**Avis délibéré de la Mission régionale d'autorité
environnementale Provence-Alpes-Côte d'Azur sur la
déclaration de projet valant mise en compatibilité du plan
local d'urbanisme (PLU) de Saint-Martin-de-Crau (13) liée au
projet de centrale photovoltaïque située au lieu dit la
Ménudelle**

n° saisine 2020- 2608
n° MRAe 2020APACA24

Figure 6 Localisation du site par rapport à la ZPS (source Géoportail)

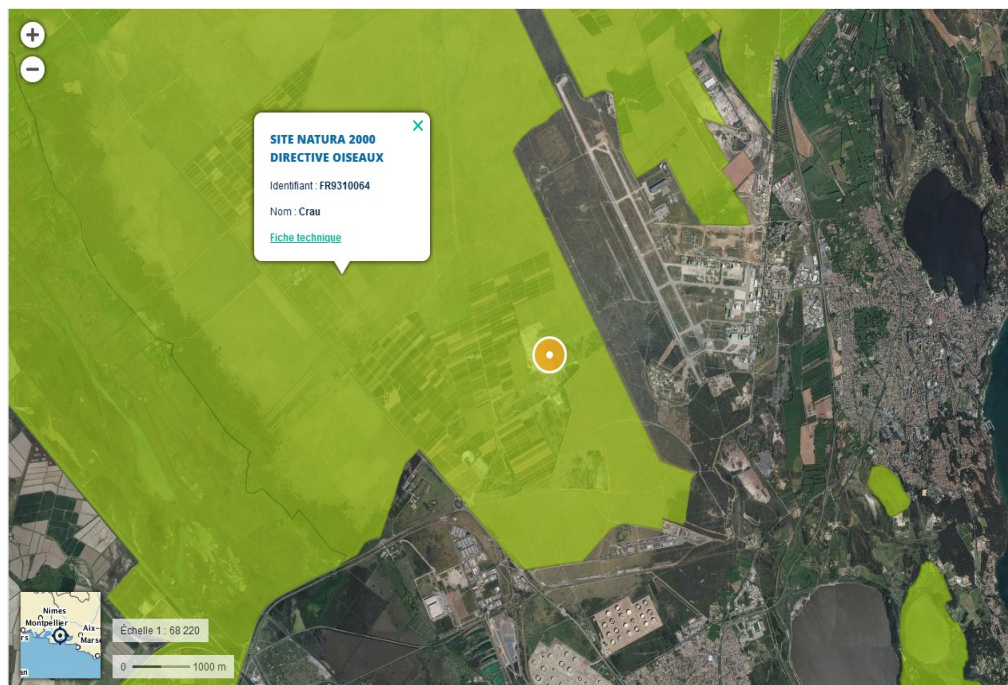
Une évaluation des incidences du projet photovoltaïque a été réalisée pour les deux sites Natura 2000 Zone spéciale de conservation (ZSC, Directive Habitats) « *Crau Centrale–Crau Sèche* » (proximité immédiate) et Zone de protection spéciale (ZPS, Directive Oiseaux) « *Crau* » (inclus) présents en partie sud de la commune dans le secteur de la Ménudelle. L'étude, réalisée par le bureau d'études naturaliste Irice en 2020, se base sur une approche bibliographique, l'utilisation de bases de données, l'inventaire écologique d'Ecomed de 2015 et du printemps 2019, et sur deux journées d'investigations complémentaires sur site en décembre 2019 et en janvier 2020.

L'analyse s'avère incomplète sur plusieurs points importants. Les visites de terrain se sont déroulées sur une durée très courte, à une période hivernale de l'année peu propice à une bonne caractérisation de la flore et de la faune sans que le lecteur comprenne si les précédentes prospections ont été ou non mises à profit pour cette étude. Les espèces biologiques examinées ne sont pas mises clairement en relation avec les espèces faunistiques, floristiques et les habitats

d'intérêt communautaire qui ont permis la désignation des deux sites Natura 2000 concernés. Via la mise en place des deux « mesures d'anticipation »¹³(MA) et des sept mesures de réduction (MR) l'impact initial passe du niveau « fort » à « faible » sur toutes les espèces biologiques concernées, sans un argumentaire clair justifiant cette évolution. Ceci est tout particulièrement prégnant pour l'avifaune de la ZPS (Œdicnème criard...).

En particulier aucune mesure ne paraît adaptée à la réduction de l'incidence du projet sur les oiseaux de la ZPS directement impactée par le projet photovoltaïque. Il n'est pas fait mention de mesures d'évitement qui pourraient s'avérer efficaces pour la préservation des stations florales, des habitats d'espèces, et de façon plus générale des éléments favorables au cycle de vie des espèces mobiles (oiseaux, chiroptères, insectes) issues de la ZSC et de la ZPS potentiellement affectées par le projet Ménudelle. L'impact résiduel sur l'Orobanche de Bohême n'est pas précisé, alors que l'impact initial (avant mesures) sur cette espèce florale « *est jugé fort en raison de la rareté de l'espèce et de l'isolement géographique des stations françaises entre elles* ».

L'analyse des incidences est incomplète pour les chiroptères de la ZSC, l'absence de connexion écologique entre le site Natura 2000 et le secteur de projet n'étant pas justifiée (voir supra continuités écologiques). Compte tenu de ces éléments, la MRAe estime que la conclusion de l'étude faisant état de l'absence d'incidence significative du projet photovoltaïque sur les deux sites Natura 2000 n'est pas suffisamment étayée.

La MRAe recommande de reprendre l'analyse des incidences sur les sites Natura 2000 potentiellement impactés par la mise en compatibilité du PLU et de réévaluer sur cette base la conclusion de l'étude d'incidences sur Natura 2000.
